NOTA TÉCNICA CBH-AT Nº 02/2020
Anexo da Deliberação CBH-AT Nº 106/2020

~~PLANO DE DESENVOLVIMENTO E PROTEÇÃO~~
~~AMBIENTAL DA SUB-BACIA DO GUAÍÓ – PDPA~~
GUAÍÓ

Outubro/2020

Figura 3 – Correlação da concentração de DBO X vazão de referência na captação.

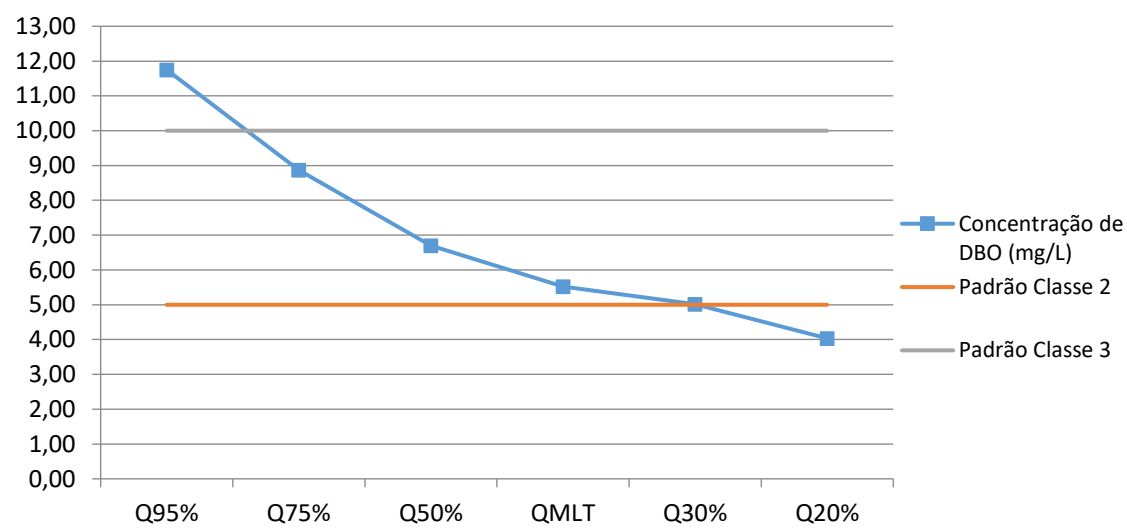
Na modelagem apresentada no PDPA, as condições simuladas incluíram a implantação de infraestrutura de saneamento adequada para região e a adoção de medidas complementares de redução de carga difusa. Mesmo assim, observou-se que o resultado deste cenário para a concentração de DBO foi compatível com a Classe 2 apenas em uma vazão com 30% do tempo de permanência, conforme apresentado na Figura 3.

No entanto, ressalta-se que a avaliação da qualidade da água no PDPA utilizou apenas os dados de setembro de 2013, referentes ao ponto GUAO02600 da CETESB, visto que eram os únicos disponíveis à época. O monitoramento regular deste ponto iniciou-se apenas em 2016.

Sendo assim, a ausência de dados suficientes pode ter prejudicado o resultado da modelagem.

Com relação à qualidade da água, o PDPA concluiu, com dados disponíveis à época, que a concentração de DBO não atendia o padrão de Classe 2 na vazão média do Rio Guaió. No entanto, com base nos dados da Rede Básica da CETESB tem sido observada a conformidade deste importante parâmetro. Dessa forma, na eventual criação de uma APRM na sub-bacia do Rio Guaió,

recomenda-se que a meta de qualidade da água seja o atendimento aos padrões de qualidade, de acordo Resolução CONAMA 357/2005.

Figura 4 – Concentração de DBO_(5,20), Fósforo Total e Oxigênio Dissolvido – GUAO 02600.

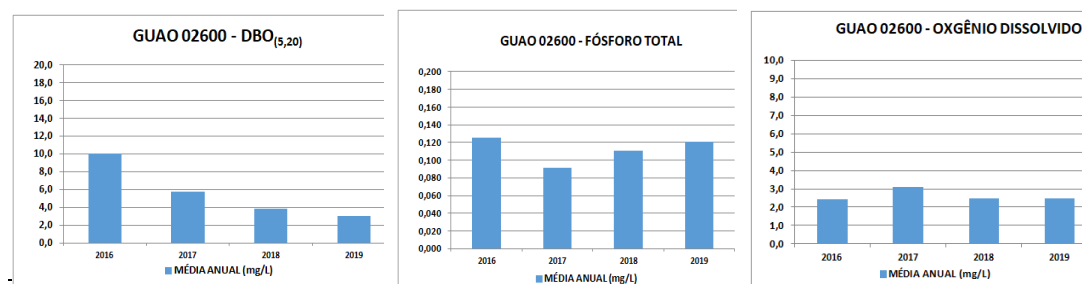
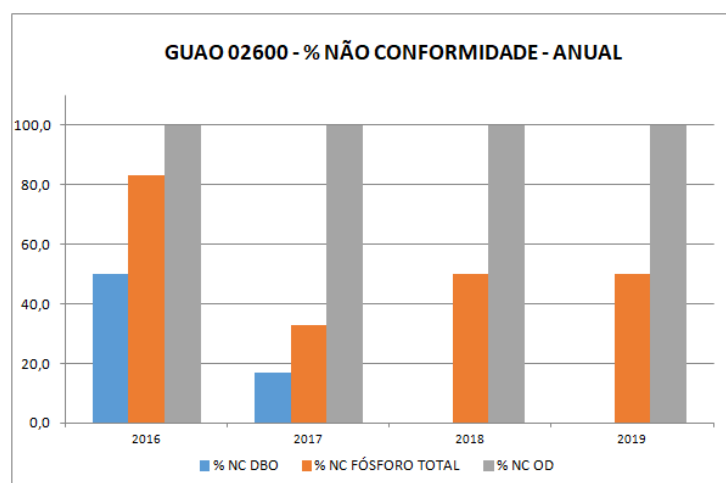
Os resultados apresentados indicam que a concentração e a não conformidade de DBO tem diminuindo no período de 2016 a 2019 (chegando a zerar a não conformidade em 2018 e 2019), embora o Oxigênio Dissolvido mantenha-se com 100% de não conformidade no mesmo período. O Fósforo Total teve uma redução importante, mas desde 2018 manteve 50% de não conformidade. Esse desempenho mostra que ações na Sub-bacia Guaió podem melhorar a qualidade da água, embora seja necessário investigar os motivos que estão causando o alto consumo de oxigênio dissolvido neste ponto do Rio Guaió.

Figura 6 — Zoneamento proposto no PDPA para Manancial Guaió.

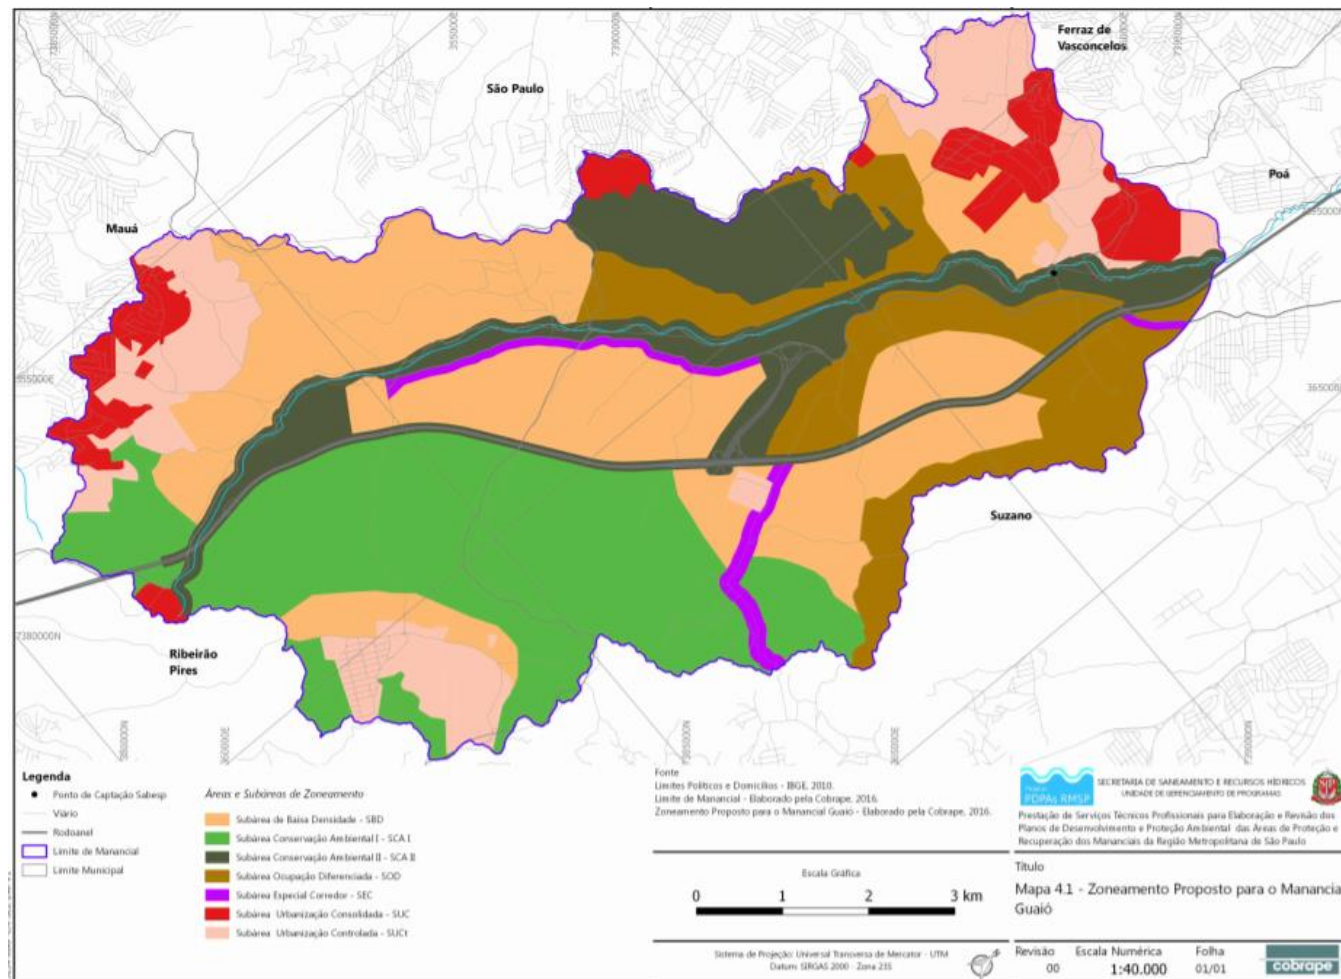
Após diversas solicitações feitas pelo CBH-AT com o objetivo de esclarecer quanto à implantação ou não da alça de acesso ao Rodoanel Leste, inexistindo o posicionamento conclusivo dos órgãos competentes, o GT Mananciais optou por não considerá-la no zoneamento proposto para a sub-bacia do Guaió. Por esse motivo, fez-se necessário a alteração do Mapa 4.1 do PDPA Guaió, reproduzido na Figura 6.

Figura 8 – Zoneamento proposto pelo CBH-AT para a porção de Ribeirão Pires na Sub-bacia do Guaió.

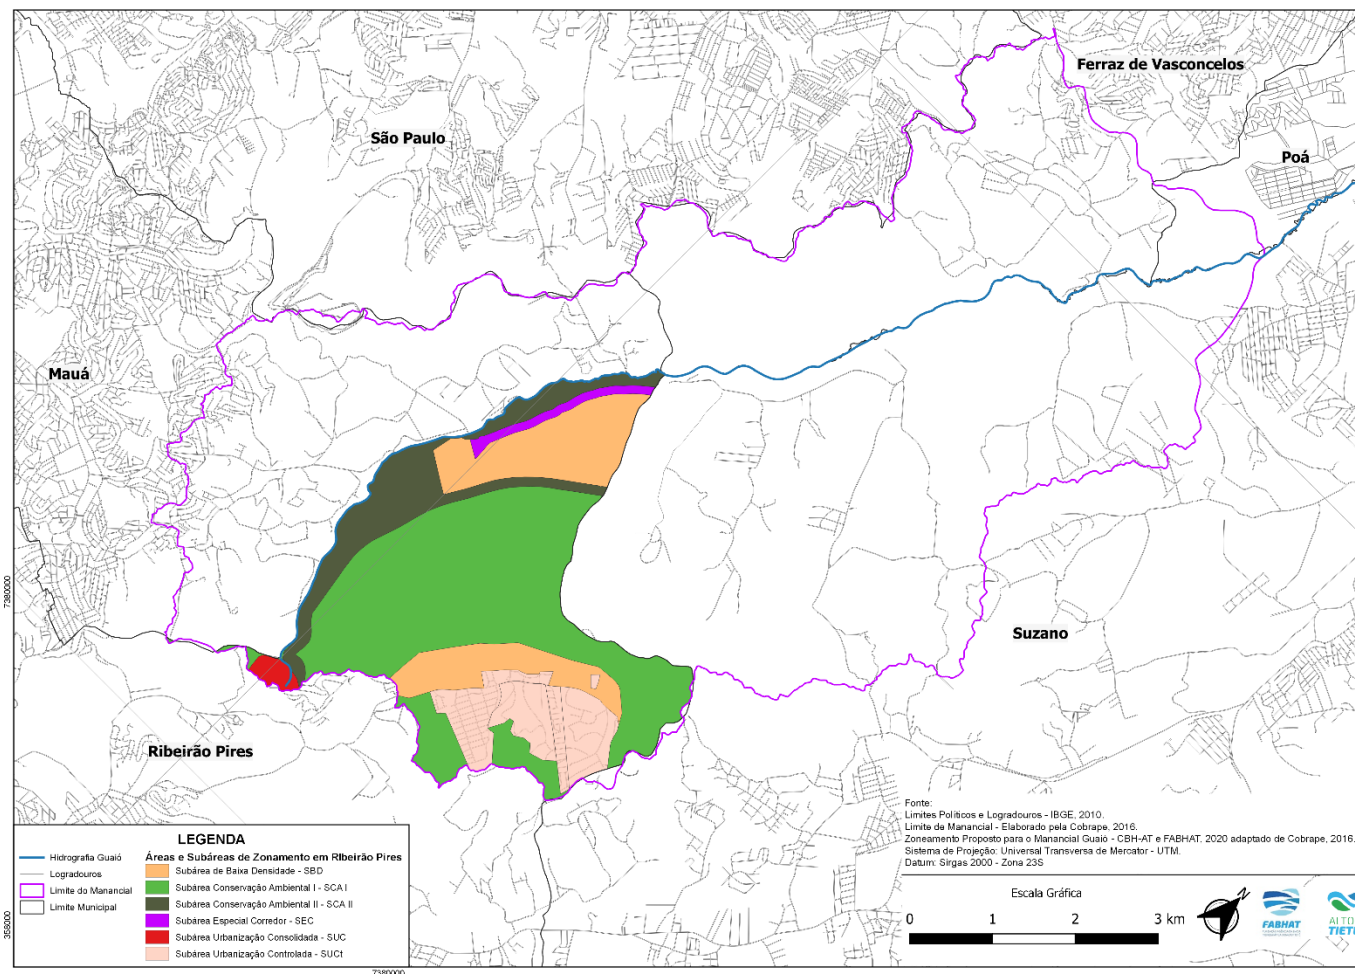
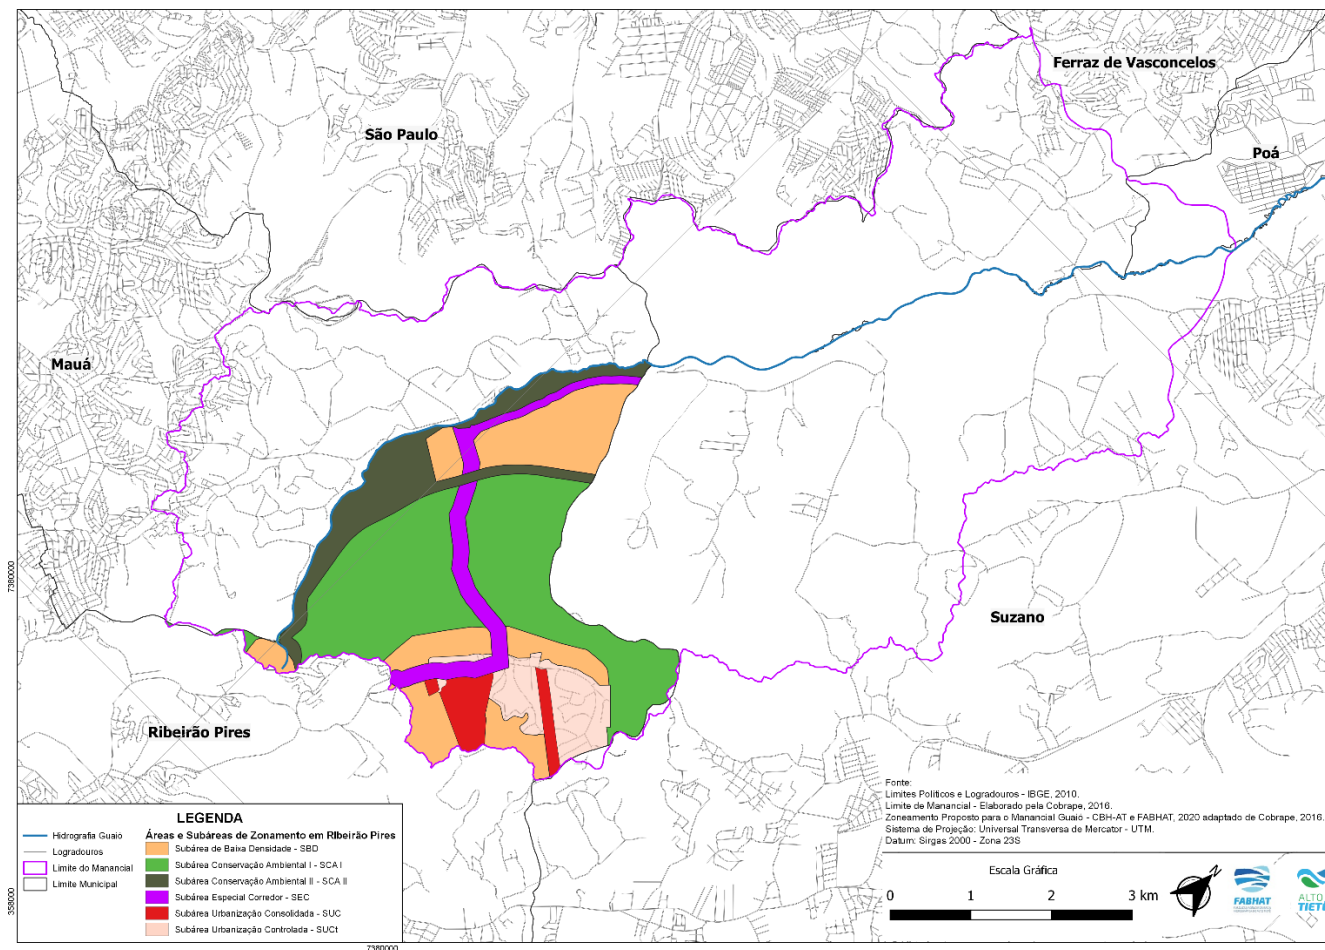
- i) **Indicação de Corredor de Atividades na Estrada dos Fernandes (ou Estrada de Ribeirão Pires a Suzano) e Estrada de Sapopemba - SP 122:** Trata-se de duas importantes estradas de ligação com os Municípios de Mauá e Suzano e ainda importante eixo viário estadual, por efetuar a ligação com a Rodovia Índio Tibiriçá — SP 31. Os imóveis ao longo das referidas estradas são constantemente objeto de despejo irregular de resíduos, devido à baixa ocupação. Com o incentivo de implantação de novos empreendimentos comerciais e industriais, o local poderá ser mais bem utilizado e controlado. O município ainda observa a continuidade da proposta apresentada pelo município de Suzano, que propõe o mesmo zoneamento para a Estrada dos Fernandes;

- ii) **Indicação de SBD para a Estância Iramaia:** O loteamento Estância Hidromineral Iramaia está parcialmente inserido na APRM Billings, outra parte na Sub-bacia do Guaió e ainda no Município de Mauá. Visando a padronização de zoneamento com as diretrizes da APRM Billings, o município apresenta a proposta de reclassificar o loteamento de SCA I para SBD, por se tratar de loteamento parcialmente ocupado;

- iii) **Criação de Áreas Consolidadas — SUC:** Parte da região apresenta uma ocupação consolidada e que já está beneficiada com a implantação de sistema de coleta e afastamento de esgotos, onde se situam os loteamentos Vila Rica e Jardim de Verão. Buscando uma legislação baseada na situação atual e padronizada com as demais subáreas do município, foi proposta a inclusão destas ocupações como SUC;

- iv) **SCA I para SBD em áreas loteadas.** Os loteamentos Recanto Week End e Chácaras Rosalina, aprovados anteriormente a 1976, foram erroneamente grafados no PDPA como SCA I. Essas áreas possuem ocupação consolidada superior a 60% e lotes de 500 a 3.000 m² com rede de abastecimento de água e energia elétrica. Além disso, apresentam ausência de vegetação significativa, mas com predomínio de eucaliptos. Por esse motivo, foi proposta a revisão dessas áreas para Subárea de Baixa Densidade.

A Figura 7 apresenta o zoneamento proposto no PDPA original e a Figura 8 apresenta o zoneamento alterado a partir das proposições do Município de Ribeirão Pires e do GT Mananciais.

Figura 10 – Zoneamento proposto pelo CBH-AT para a porção de Suzano na Sub-bacia do Guaiú.

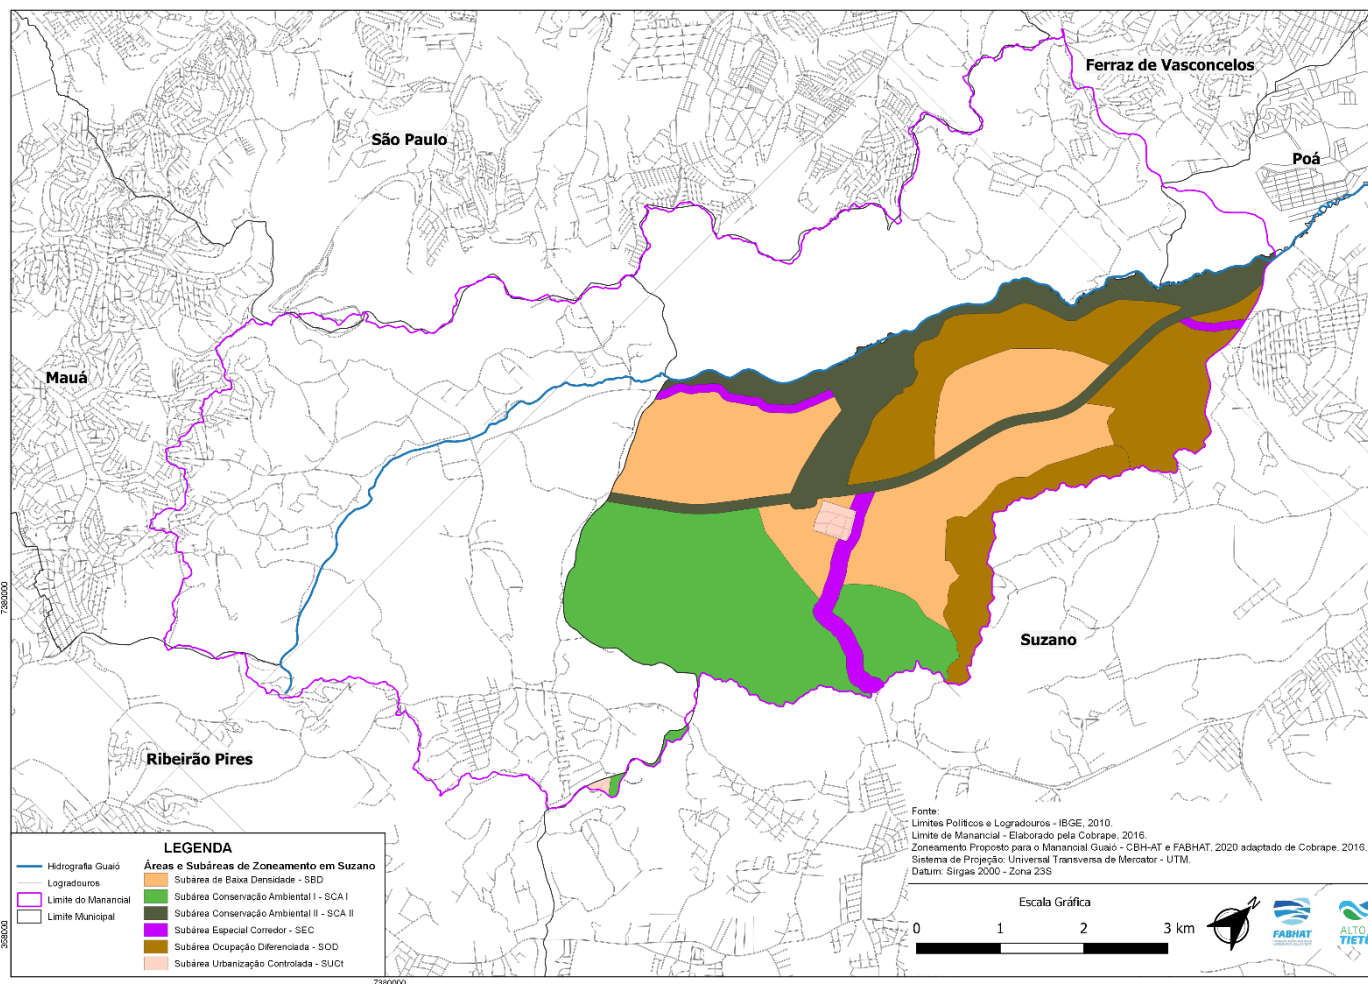
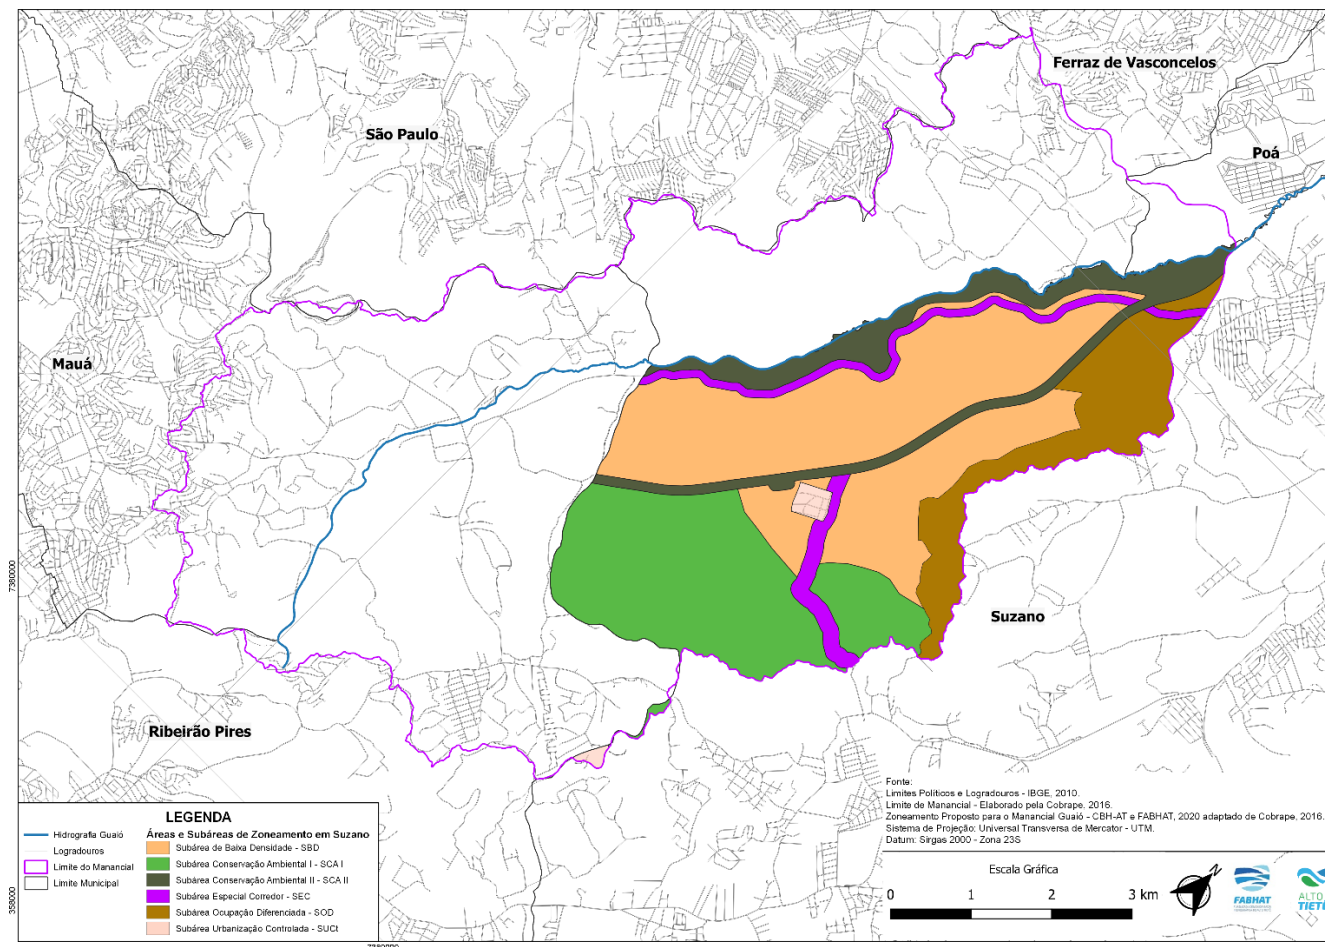
A retirada da alça de acesso do Rodoanel Leste para a Estrada dos Fernandes proporcionou alterações no zoneamento proposto para o município. Definida como SCA II com 200 m de extensão para ambos os lados, a alça foi classificada com esse zoneamento, pois seria implantada em uma área do manancial com extensas porções ainda preservadas e usos rurais. Com a sua retirada, o GT Mananciais entendeu que o trecho deveria ser classificado como SBD. Além disso, as porções antes definidas como SOD, localizadas no trecho esquerdo do Rodoanel, também deveriam ser classificadas como essa respectiva subárea.

A SEC delimitada na Estrada dos Fernandes também apresentou uma pequena alteração com relação ao zoneamento definido pelo PDPA. Após a retirada da alça, o GT entendeu como pertinente que a extensão dessa subárea deveria ser prolongada por toda a extensão da estrada até o final da área do manancial.

A Figura 9 apresenta o zoneamento proposto para Suzano no PDPA original e a Figura 10 apresenta o zoneamento alterado a partir das proposições do Município e do GT Mananciais.
